Modulo per la presentazione delle osservazioni per i piani/programmi/progetti sottoposti a procedimenti di valutazione ambientale di competenza statale

ID: Codice procedura (ID_VIP/ID_MATTM): 12691

“Progetto di un impianto eolico denominato “Pitigliano” ubicato nei comuni di Pitigliano (GR) e Sorano (GR) costituito da 20 (venti) aerogeneratori di potenza nominale 7,0 MW per un totale di 140,0 MW con relative opere connesse ed infrastrutture indispensabili”

IMMAGINE n 5. Mappa eolici elaborata dall'Associazione Amici della Terra. La mappa evidenzia il cumulo degli impianti tra Lazio e Toscana.

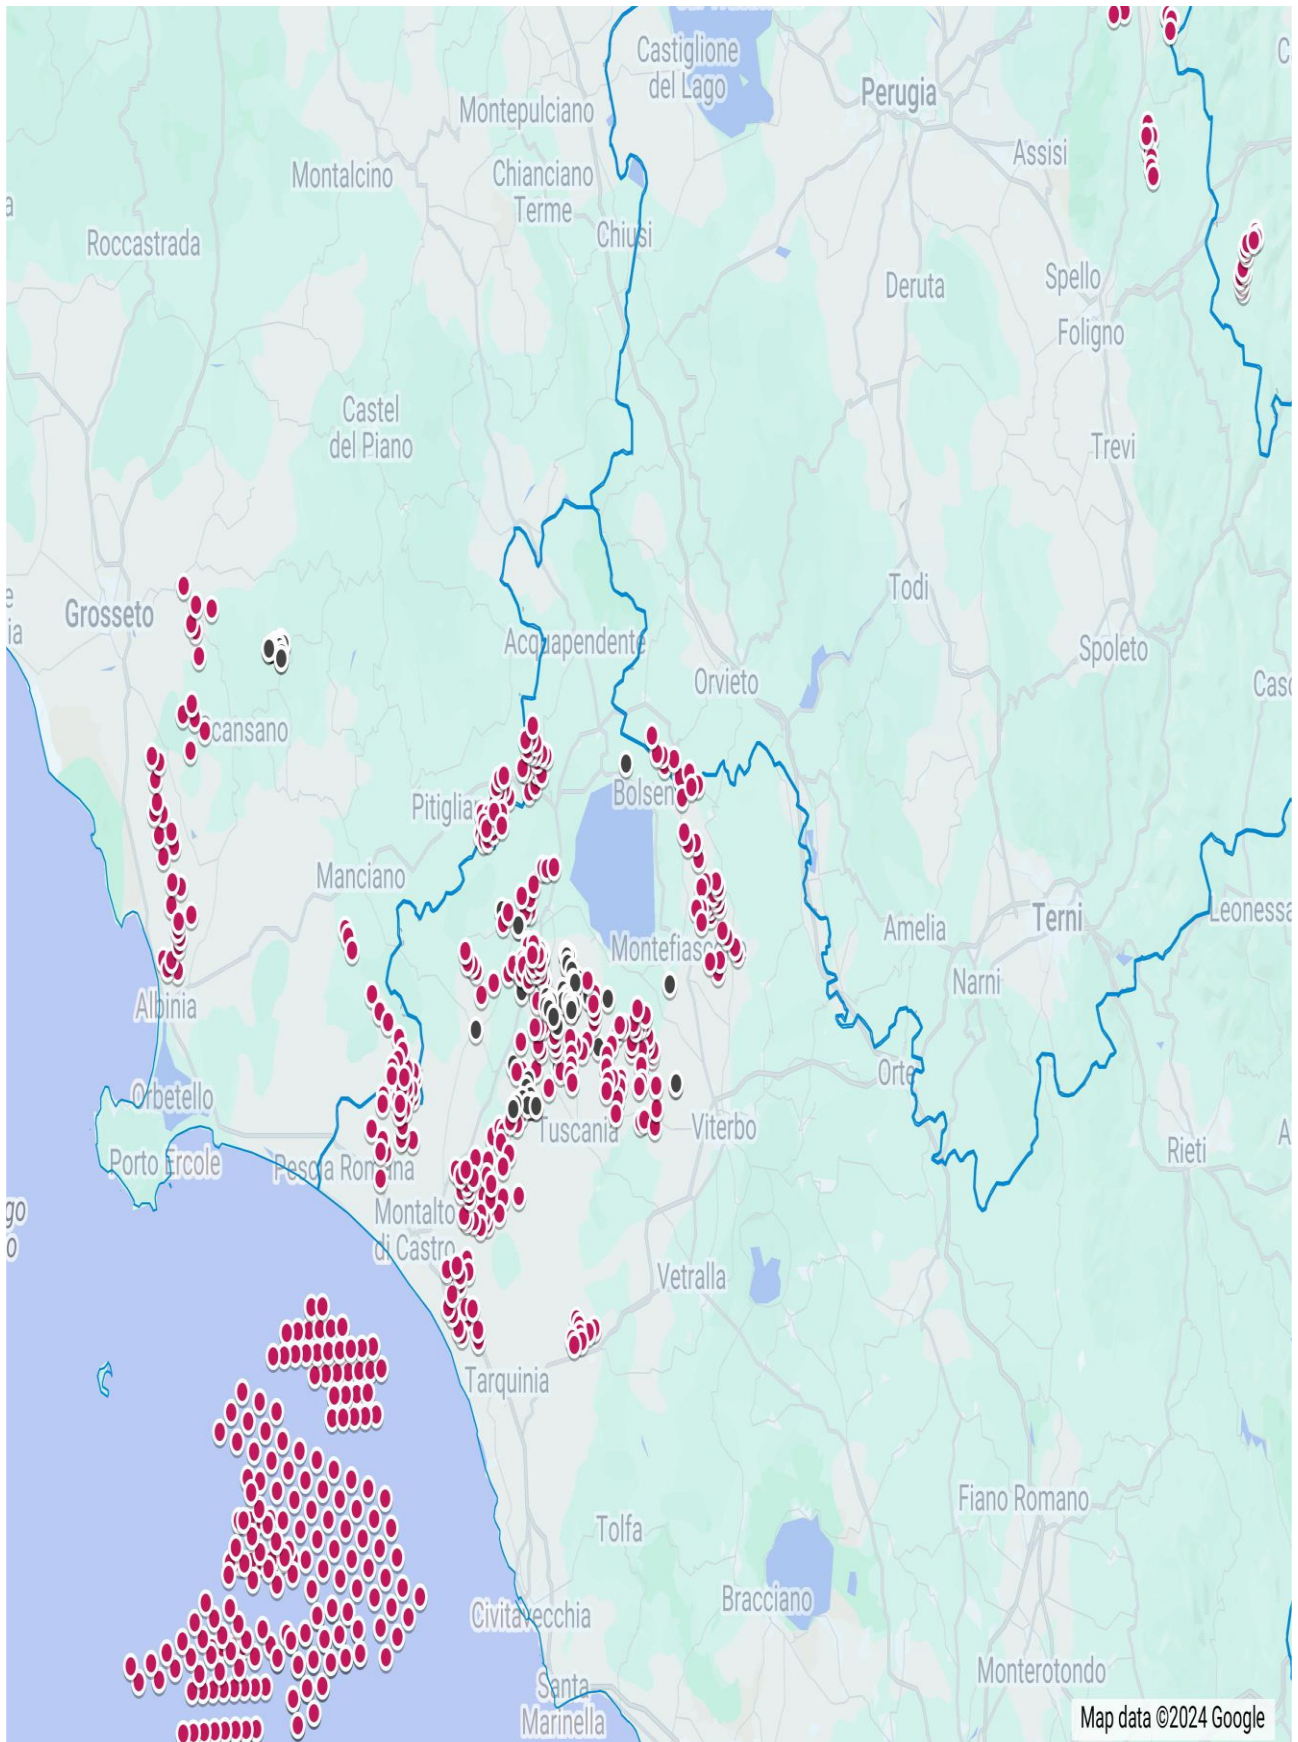
Riguardo al cumulo degli impianti FER, le mappe prodotte dalla proponente riguardano, come già evidenziato, soltanto una parte molto piccola degli impianti FER dell'area intermedia e vasta e in particolare di quelli eolici che contribuiscono a creare un notevole cumulo e la saturazione del territorio tosco laziale. Riguardo al cumulo dei soli impianti eolici si riporta la mappa dell'intervisibilità degli impianti eolici elaborata dall'Associazione nazionale “Amici della Terra”.

IMMAGINE n. 7 Mappa della intervisibilità degli impianti eolici elaborata dall'Associazione nazionale Amici della Terra. La mappa non è aggiornata comunque rende molo bene dell'enorme impatto visivo creato dal cumulo degli impianti.

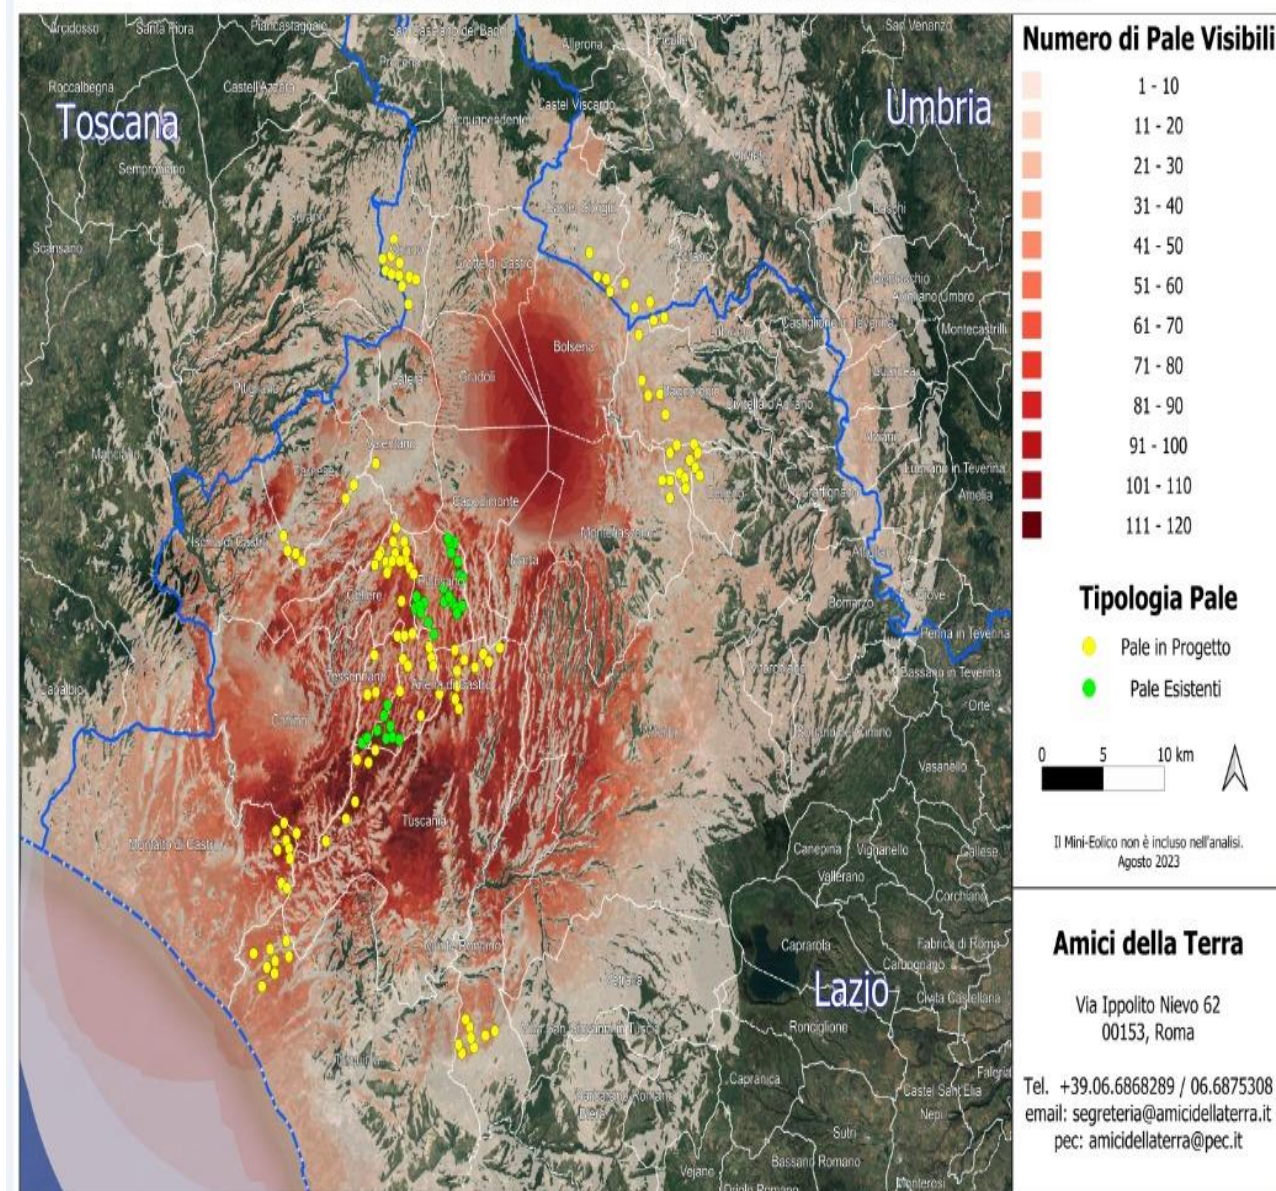
Se agli impianti eolici rappresentati qui sopra che non comprendono sia l'impianto eolico Pitigliano e le altre 14 pale del progetto eolico in verifica amministrativa sempre nel territorio di Pitigliano si aggiungono i migliaia di ettari (7000 fin'ora) di territorio occupato dagli impianti fotovoltaici e agrivoltaici e dalle altre tipologie appare chiaro il numero spropositato degli impianti FER nella bassa toscana e nella Tuscia.
